泊発電所3号炉

地盤(敷地の地質・地質構造)に関するコメント回答 (Hm2段丘堆積物の堆積年代に関する検討)

平成31年4月26日
北海道電力株式会社

## ②指摘事項No.6に関する回答(1/6)

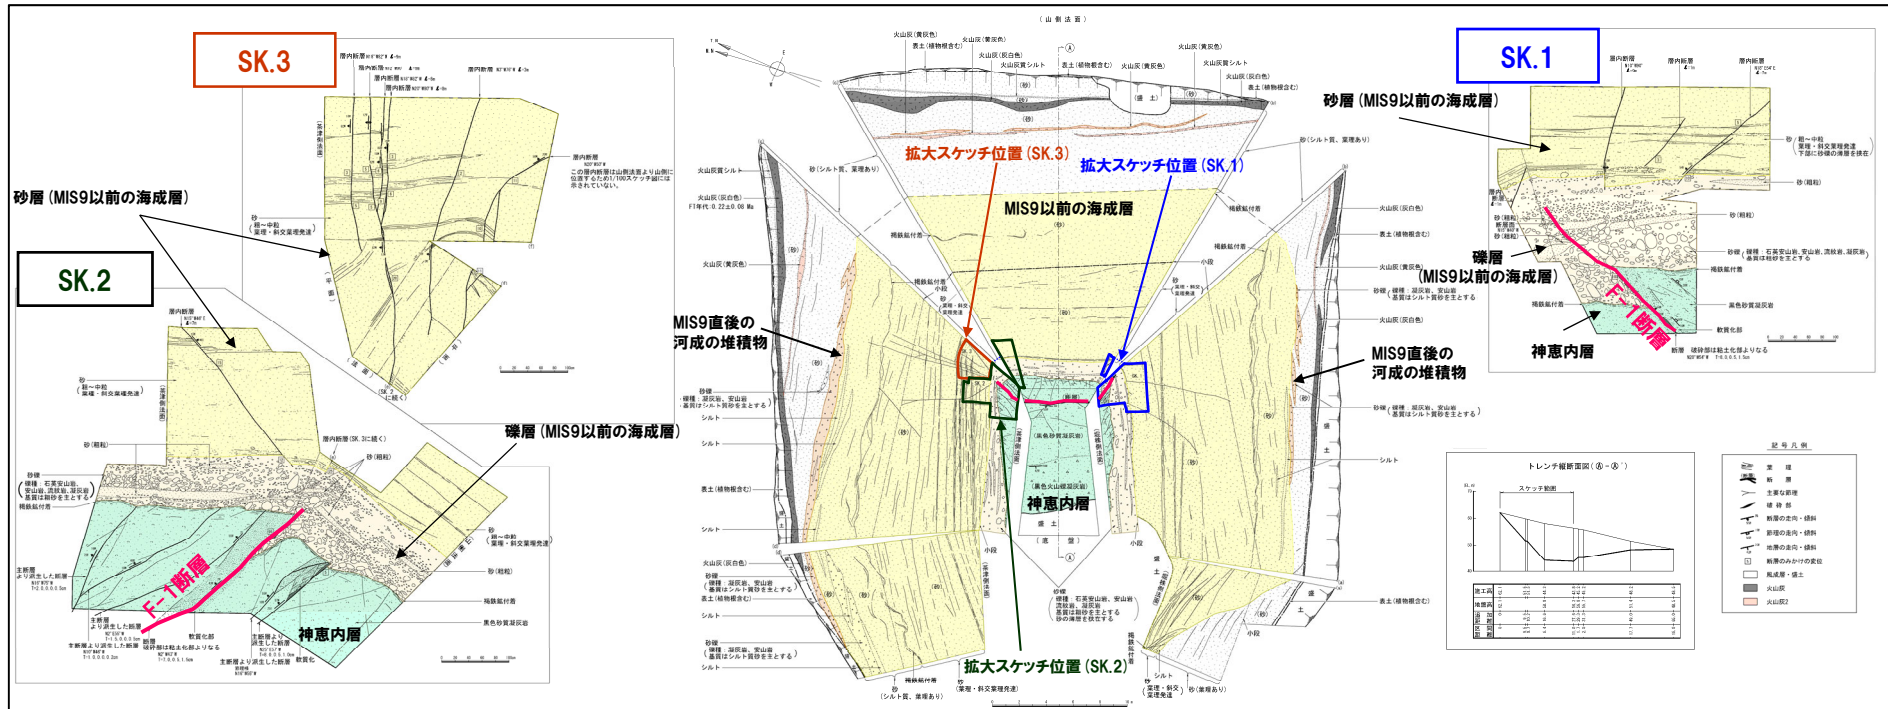
○F-1断層開削調査箇所のスケッチについては、以下の点について説明すること。

- ・北側壁面の礫層中のF-1断層の先端は、東側壁面に達しているものであるか否か。
- ・北側壁面の礫層中のF-1断層の延長方向に認められる砂(粗砂)の薄層が変形している様に描かれていること。

○F-1断層開削調査箇所の地層区分については、3ケースが考えられるが、ケース1の地層区分を例に回答する。

- 当該箇所の露頭スケッチのうち、拡大スケッチのSK.2は、展開図にその範囲を示すとおり、北側壁面から東側壁面にかけて描かれている(次頁参照)。
- SK.2付近は、断層の連続性を確認するため、追込掘削を実施していることから(SK.3の範囲、次頁写真1①)、北側壁面と東側壁面は隅角状ではなく、曲面状に接している。
- SK.2における一点鎖線(P165②)は、北側壁面から東側壁面への曲面の始点を示しており、始点付近の範囲(P165③)は、展開図に示されるとおり、相対的には北側の壁面に位置する。
- このため、曲面の始点付近に位置するF-1断層の先端は、展開図に示すとおり、北側壁面に認められるものである。
- また、北側壁面におけるF-1断層の延長方向に認められる砂(粗砂)の薄層(P165④)の形状は、その上部に堆積状況の乱れや変位・変形が認められないこと及び北側壁面と東側壁面は隅角状ではなく、曲面状に接していることから、変形構造ではなく、曲面を呈している壁面形状を反映したものと解釈したものである。

## ②指摘事項No.6に関する回答(5/6)

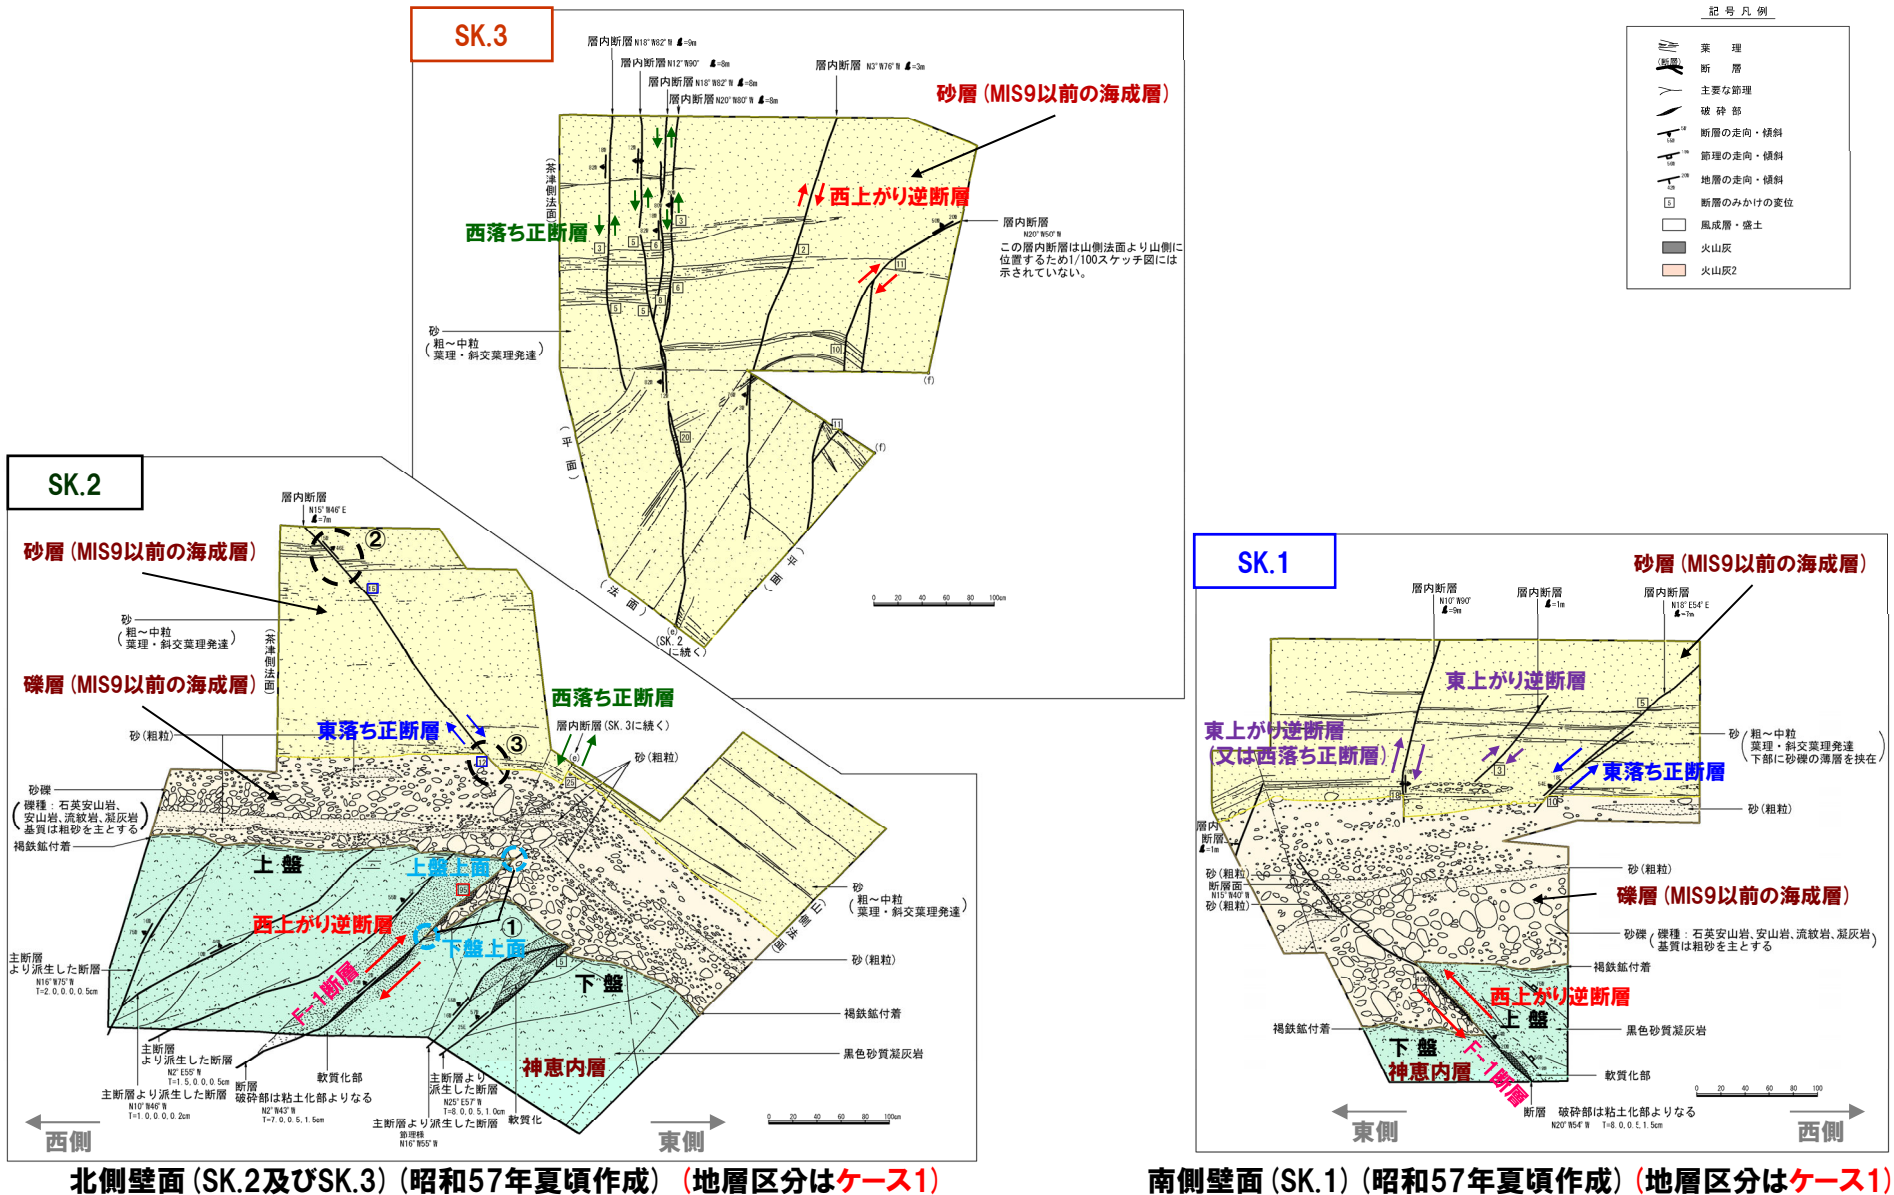
- F-1断層開削調査箇所のスケッチについては、以下の点について説明すること。  
・F-1断層の見掛けの変位量についての考え方。

- F-1断層開削調査箇所の地層区分については、3ケースが考えられるが、ケース1の地層区分を例に回答する。  
○当該箇所の露頭スケッチにおける断層の見掛けの変位量は、壁面上の斜距離を測定したものである。  
○見掛けの変位量の測定方法は、以下のとおり※1。  
①F-1断層(神恵内層上面)：断層面に接する上盤上面と下盤上面を測定  
②小断層※2(MIS9以前の海成層上部の砂層中)：当該層中の葉理の段差を測定  
③小断層(MIS9以前の海成層下部の礫層と上部の砂層との層相境界付近)：当該境界の段差を測定
